Technische Änderung am Abgaskrümmmer, neues AGR-Rohr und Hitzeschutzblech ?

Fahrzeughersteller: VW

Fahrzeuge: T6 2.0 tdi

Motorcode: CXHA, CXHB, DNAA

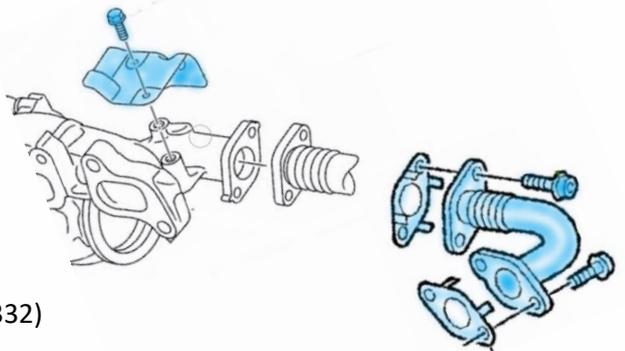
Der Fahrzeughersteller hat am Abgaskrümmmer des Turboladers an der Anflanschung des AGR-Rohres eine umfangreiche Änderung durchgeführt. Es wird ausschließlich die neue Variante des Turboladers produziert.

Bis 12.08.2018 wurde in den Fahrzeugen die alte Variante des Turbolader 04L253014L / 830323-xxxx verbaut. Die Produktion dieser Ausführung wurde eingestellt.

Ist hier der Turbolader zu ersetzen, steht nur mehr die neue Variante 04L253014M / 873767-xxxx zur Verfügung. Es sind nachstehende Anweisungen zu beachten.

Muss die „rot“ gekennzeichnete alte Ausführung ersetzt werden, so werden nachstehende Bauteile vom Fahrzeughersteller benötigt:

2x	106 884 02	Schraube M6x8 (D970096)
1x	03N 145 811 B	Hitzeschutzschild (D950333)
2x	03L 131 547 P	Abgasdichtung (D950036)
2x	N 910 461 01	Schraube M8x22 (D970024)
2x	N 910 268 02	Schraube M8x20 (D970036)

1x	04L 131 521 BF	AGR-Verbindungsrohr (D950332)
----	----------------	-------------------------------
